Verslag huishoudelijke elektrische installatie op laagspanning en zeer lage spanning**Algemeen:**

Referentie: 010-20260211-03	Datum controle: 11/02/2026
Keurder: 010

Eigenaar:	Onbekend	EAN-code:	541448820057306214
Adres installatie:	Pieter De Nefstraat 12, 2300 - Turnhout	Nummer teller(s):	1SAG1105483203
		Distributienetbeheerder installatie:	Fluvius
Datum uitvoering installatie:	☐ Vóór 01/10/1981 ☒ Tussen 01/10/1981 en 01/06/2020 ☐ Vanaf 01/06/2020		
Type:	☒ Wooneenheid ☐ Niet-huishoudelijk ☐ PV ☐ Batterij ☐ Laadpaal

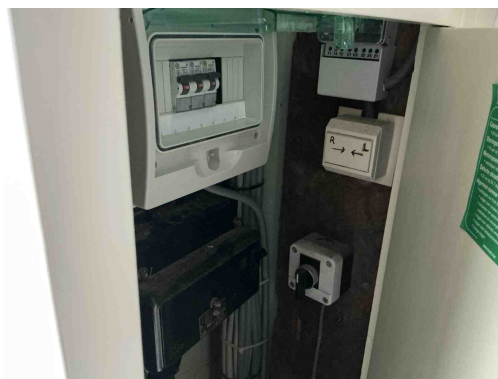
B17 - De voedingsspanning is niet op elk bord vermeld (Boek 1: 3.1.3.3).

Opmerking: Bord 1,2,3 en 4

B18 - Het volgnummer is niet op elk bord vermeld (Boek 1: 3.1.3.3).

Opmerking: Bord 1,2,3 en 4

B06 - Het elektrisch verdeelbord heeft niet de minimale beschermingsgraad IPXX-B in een gewone ruimte (Boek 1: 4.2.2.3).

Opmerking: Bord 3 en 4

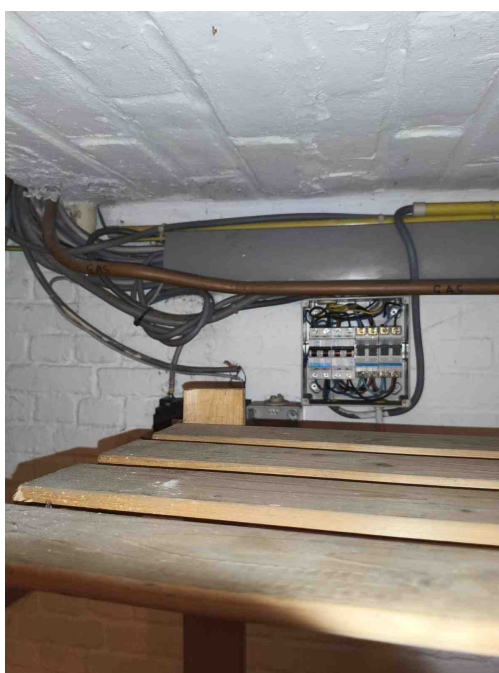
B17 - De voedingsspanning is niet op elk bord vermeld (Boek 1: 3.1.3.3).
Opmerking: Bord 1,2,3 en 4

B18 - Het volgnummer is niet op elk bord vermeld (Boek 1: 3.1.3.3).
Opmerking: Bord 1,2,3 en 4

B06 - Het elektrisch verdeelbord heeft niet de minimale beschermingsgraad IPXX-B in een gewone ruimte (Boek 1: 4.2.2.3).
Opmerking: Bord 3 en 4

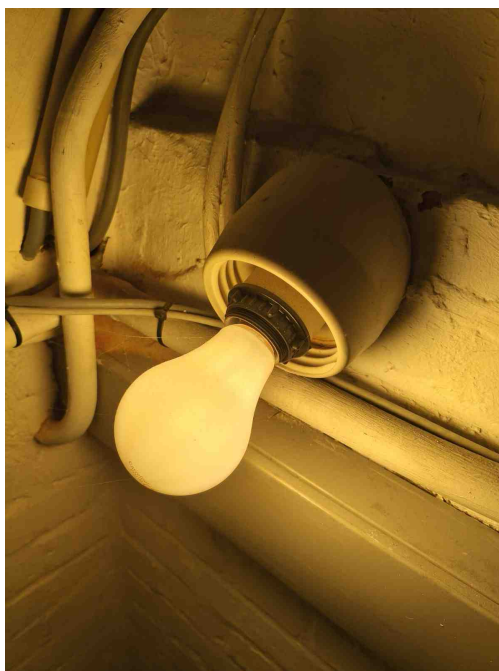
B29 - Het elektrisch verdeelbord in een huishoudelijke ruimte is niet voorzien van een deur (Boek1: 5.3.5.1).
Opmerking: Bord 1

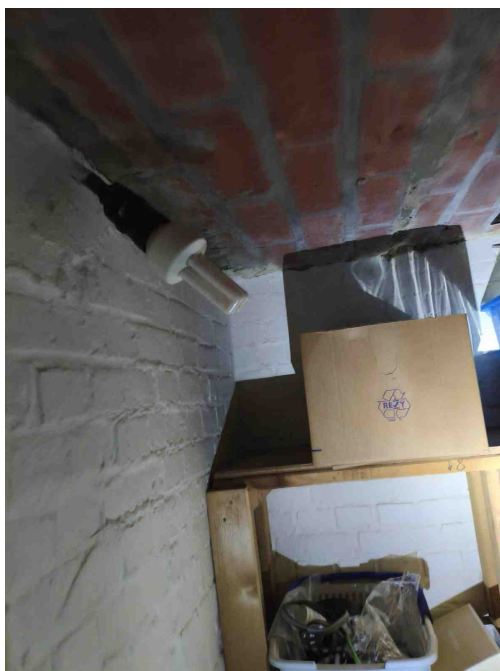
T21 - Het elektrisch materieel is niet geplaatst volgens de voorschriften van de fabrikant/ regels van goed vakmanschap . (Boek 1: 1.4.1.3)

Opmerking: Kelder en berging 1 ste verdiep en aarding bord 1

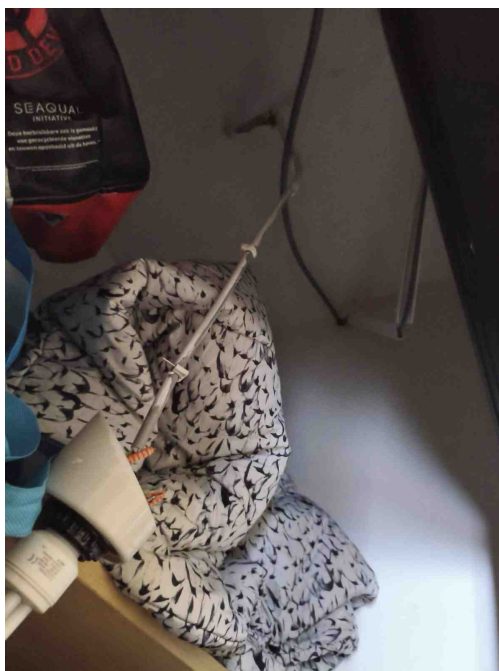
T21 - Het elektrisch materieel is niet geplaatst volgens de voorschriften van de fabrikant/ regels van goed vakmanschap . (Boek 1: 1.4.1.3)

Opmerking: Kelder en berging 1 ste verdiep en aarding bord 1

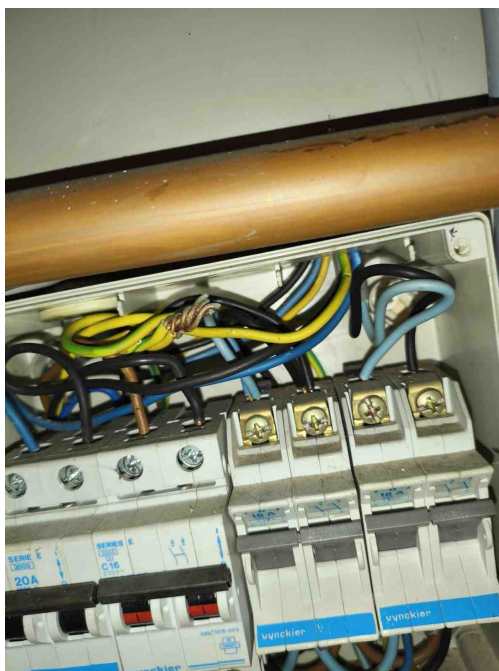
T21 - Het elektrisch materieel is niet geplaatst volgens de voorschriften van de fabrikant/ regels van goed vakmanschap . (Boek 1: 1.4.1.3)

Opmerking: Kelder en berging 1 ste verdiep en aarding bord 1

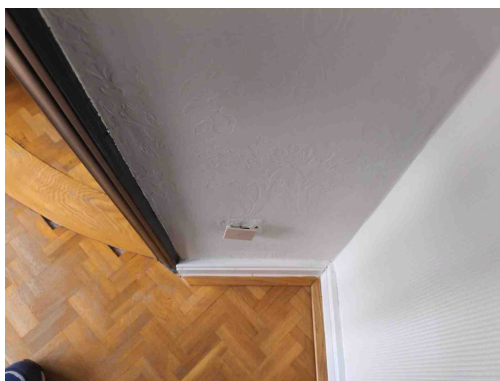
T21 - Het elektrisch materieel is niet geplaatst volgens de voorschriften van de fabrikant/ regels van goed vakmanschap . (Boek 1: 1.4.1.3)

Opmerking: Kelder en berging 1 ste verdiep en aarding bord 1

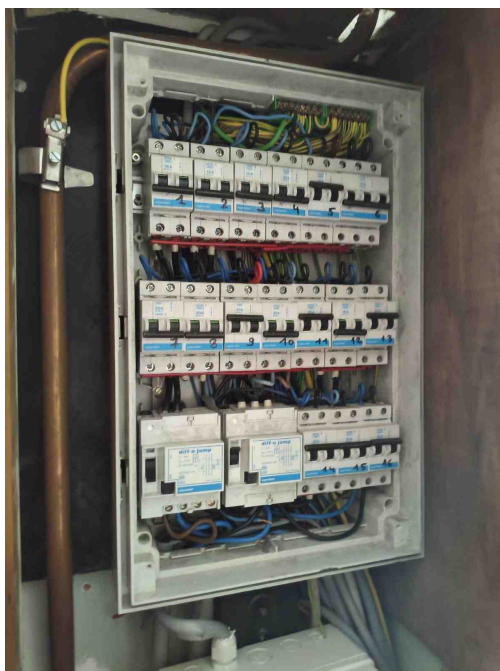
C26 - De verbindingen zijn niet gebeurd in borden, in aftakdozen, aan de klemmen van contactdozen, schakelaars of in de verlichtingstoestellen (Boek 1: 5.2.6.1).
Opmerking: Slaapkamer en kelder

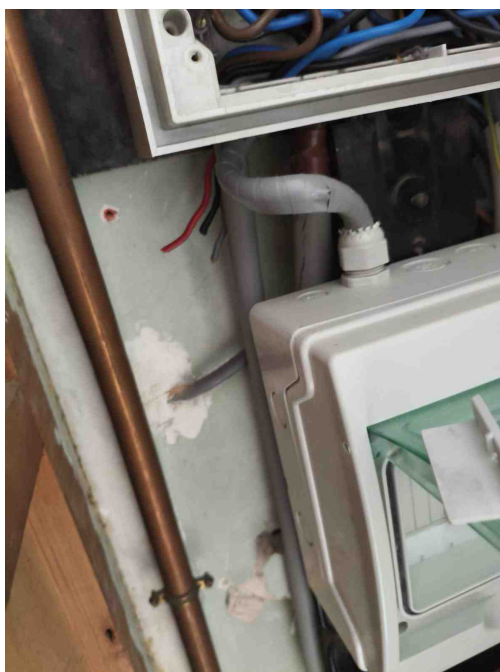
I01 - De waarde van de isolatieweerstand per kring dient tenminste 0,50 Mohm (1000 x Utest) te zijn (Boek 1: 6.4.5.1).
Opmerking: Alle automaten dat af staan

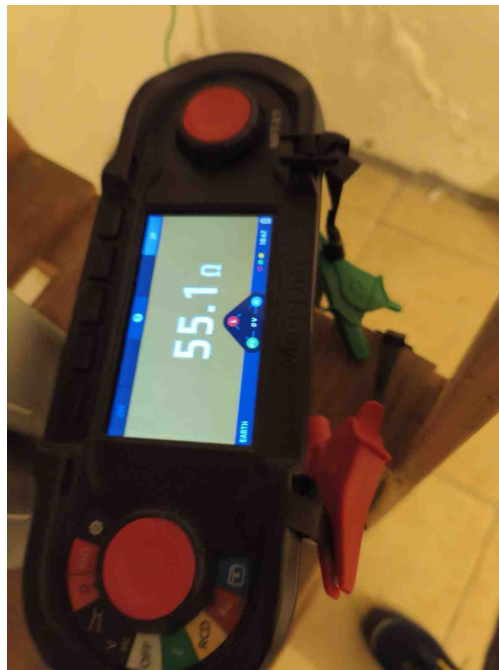
C28 - Niet gebruikte leidingen onder spanning zijn niet op een degelijke manier geïsoleerd of verwijderd (Boek 1: 4.2.1.1).
Opmerking: Bord 3

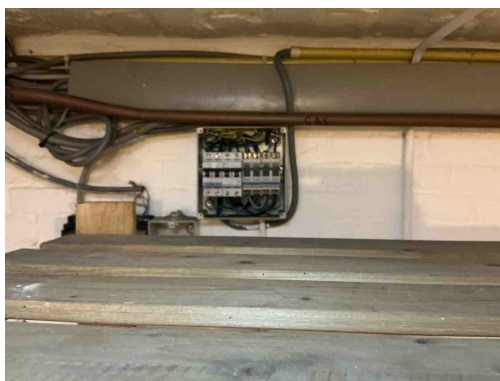
A05 - De waarde van de spreidingsweerstand van de aardverbinding is te hoog (Boek 1: 5.4.2).
Opmerking: Algemeen
